認証基準への適合性等の判断確認

質問認証機関 (BSI グループジャパン株式会社)

<p>適合性の判断が必要な箇所</p>	<p>「酸素濃縮装置」の付帯機能として「SpO2 フィードバック機能」を有する装置の認証の可否について</p>
<p>該当する認証基準名</p>	<p>一般的名称:酸素濃縮装置 別表 3-395 : 酸素濃縮装置基準 日本工業規格: JIS T 7209</p>
<p>製品の概略</p>	<p>本装置の主たる使用用途・目的および機能は既認証品の酸素濃縮装置と同等であるが、新たな付帯機能として、オプション品のパルスオキシメータ(認証品)から得られる患者の SpO2 測定値を酸素要求度として、その SpO2 値に応じて、設定流量を自動調整する機能を有する。</p> <p><既認証品との相違点> 酸素の設定流量の自動調整機能として、患者の呼吸数を酸素要求度として、その呼吸数に応じて酸素流量を自動調整する呼吸同調式レギュレータ(認証番号:)は存在するが、SpO2 値に応じて酸素流量を調整する機能は既承認/認証品にはない。</p> <p><申請者の見解> 基本的には SpO2 値、呼吸数どちらも患者様の酸素要求度を表すものであり、酸素要求度に応じて流量を調整する機能という観点では、動脈血酸素分圧(PaO2)は患者の酸素要求度を示す指標であり、動脈血酸素分圧(PaO2)が低下すると1分間あたりの換気量(呼吸数)が増加する関係がある(右図参照)。既認証品では呼吸数を、本装置では SpO2 値(経皮的動脈血酸素飽和度)に基づいて、酸素流量を調整するシステムとなっている。どちらも動脈血酸素分圧(酸素要求度)を示す値をベースに制御しており、実質的に同等であると考えます。</p>

低 O2 換気応答「臨床呼吸機能検査」より抜粋

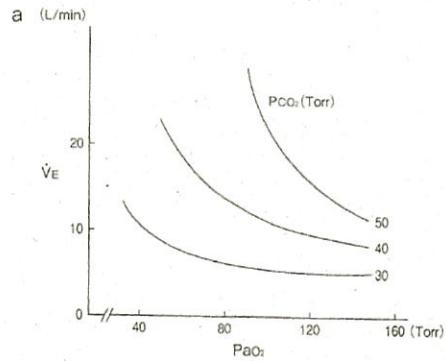
<p>また、SpO₂ 値に応じて酸素流量を自動調整する SpO₂ フィードバック機能は品目仕様及び性能への影響はなく、なおかつ患者様の酸素要求度に応じて酸素流量を調整する機能については、上述のとおり認証品が存在するため、機能としての新規性はなく、酸素濃縮装置の付帯機能の範囲内と判断している。</p> <p>< 認証可否の争点 ></p> <p>SpO₂ 値に応じて酸素流量を調整する機能が認証基準のただし書きに該当するかどうか。</p> <p>また、当該機能が酸素濃縮装置の付帯機能として妥当かどうか。</p>
<p>認証機関の判断素案</p>	<p>認証基準のただし書きには該当せず、認証は可と判断するが、酸素流量を調整する機能は酸素濃縮装置の性能や有効性に影響するため、付帯機能としては適切ではなく、主たる機能のひとつとし、複数一般的名称として呼吸同調レギュレータを設定し、その同等性を証明する必要がある。</p>
<p>判断素案の根拠</p>	<p>酸素要求度に応じて酸素流量を調整する機能は、既認証に存在し、一般的名称：呼吸同調式レギュレータの定義および使用目的又は効果の範囲内[*]と判断でき、また、患者の呼吸に合わせて酸素流量を調整する呼吸同調機能を有する（酸素濃縮装置と呼吸同調式レギュレータの複数一般的名称をもった）酸素濃縮装置も存在するため、機能の組合せの点においても新規性はないと判断できるため。</p> <p>[*] 呼吸同調式レギュレータ(コード:70576000)</p> <p>定義：鼻カニューレを用いて医療酸素ボンベ、酸素供給装置などから供給される酸素の流量を調節する機器をいう。</p> <p>使用目的又は効果：医療用酸素ボンベ等から供給される酸素ガスの流量を調整するために用いること。</p>

結論	認証基準に対する適合性 (有 ・ <input checked="" type="checkbox"/> 無)
判断の根拠	<p>「SpO2 フィードバック機能」は「呼吸同調式レギュレータ」の一般的名称定義から外れるものではないと考えられるが、下記の理由により認証可能とは判断できない。</p> <ol style="list-style-type: none">1. 相談対象品目と同様の製品で、「SpO2 フィードバック機能」を有する製品の承認又は認証の実績が示されていないこと。2. 「SpO2」は「呼吸数」以外に影響される因子(例えば、1 回換気量等)が考えられ、既存品が酸素要求度の指標として用いている「呼吸数」と同等に扱うことの適切性が明らかでないこと。
その他メモ
